**AVIS RELATIF À LA PROTECTION
CONTRE LES EVENTUELS EFFETS NOCIFS ET NUISANCES
PROVOQUÉS PAR LES RAYONNEMENTS NON IONISANTS
GÉNÉRÉS PAR DES ANTENNES ÉMETTRICES STATIONNAIRES**

Commune : AMAY - Exploitant : ORANGE

Référence exploitant : 069L1_2&30637L1_1&40637L1_1&50637L1_1

Rapport n° 929 / 2024

Figure 2 : Vue en plan des installations d’antennes dans un rayon de 300 mètres autour de l’installation faisant l’objet de la demande d’avis

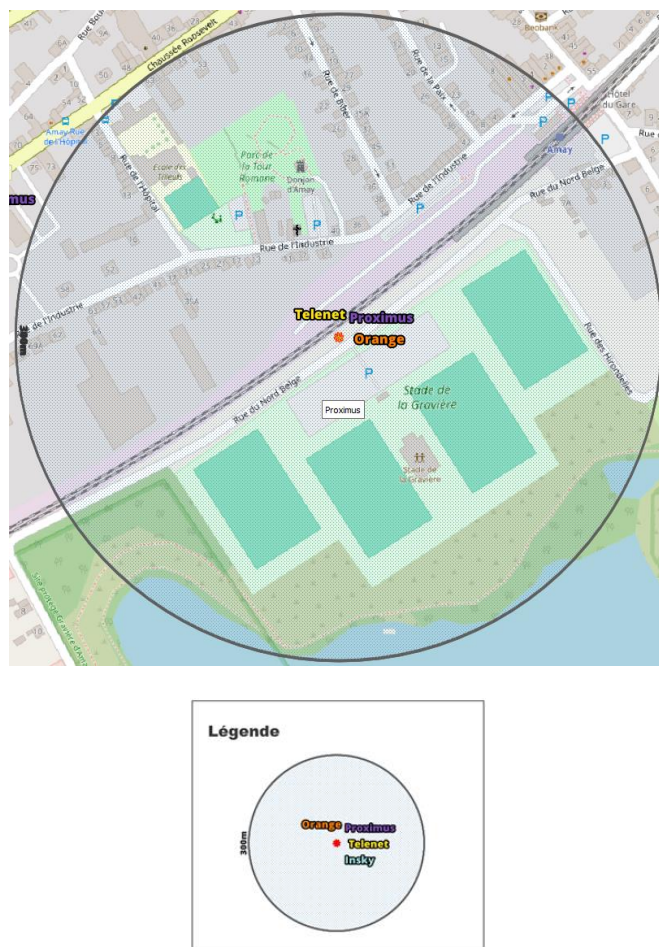
- il y a au plus 4 installations d'antennes émettrices stationnaires présentes dans la zone d'évaluation de 300 mètres de rayon représentée dans la figure 2, y inclus l'installation référencée dans le paragraphe 2 : la limite cumulative définie à l'article 4, §2 du décret est nécessairement respectée dans les lieux de séjour à l'intérieur de la zone d'évaluation de 300 mètres de rayon ;

- il y a exactement 5 installations d'antennes émettrices stationnaires présentes dans la zone d'évaluation de 300 mètres de rayon représentée dans la figure 2, y inclus l'installation référencée dans le paragraphe 2 et il existe, pour 3 ou 4 de ces installations, un avis attestant le respect de la limite abrogée de 3 V/m : la limite cumulative définie à l'article 4, §2 du décret est nécessairement respectée dans les lieux de séjour à l'intérieur de la zone d'évaluation de 300 mètres de rayon ;

- dans tous les autres cas, il a été vérifié que la limite cumulative définie à l'article 4, §2 du décret n'est pas dépassée dans les lieux de séjour sur base du nombre d'installations localisées dans la zone d'évaluation de 300 mètres de rayon représentée dans la figure 2, de leur localisation ainsi que des données inscrites dans la figure 1 et au paragraphe 4 du présent avis et dans les avis attestant le respect de la limite par installation ou de la limite abrogée de 3 V/m relatifs aux autres installations reprises dans la figure 2.

Compte tenu des considérations ci-dessus, il apparaît que l'intensité du rayonnement électromagnétique généré, dans les lieux de séjour situés dans un rayon de 300 mètres autour de l'installation référencée dans le paragraphe 2, par l'ensemble des antennes émettrices stationnaires de l'ensemble des exploitants du même site d'antennes émettrices stationnaires respecte la limite fixée à l'article 4, § 2 du décret.
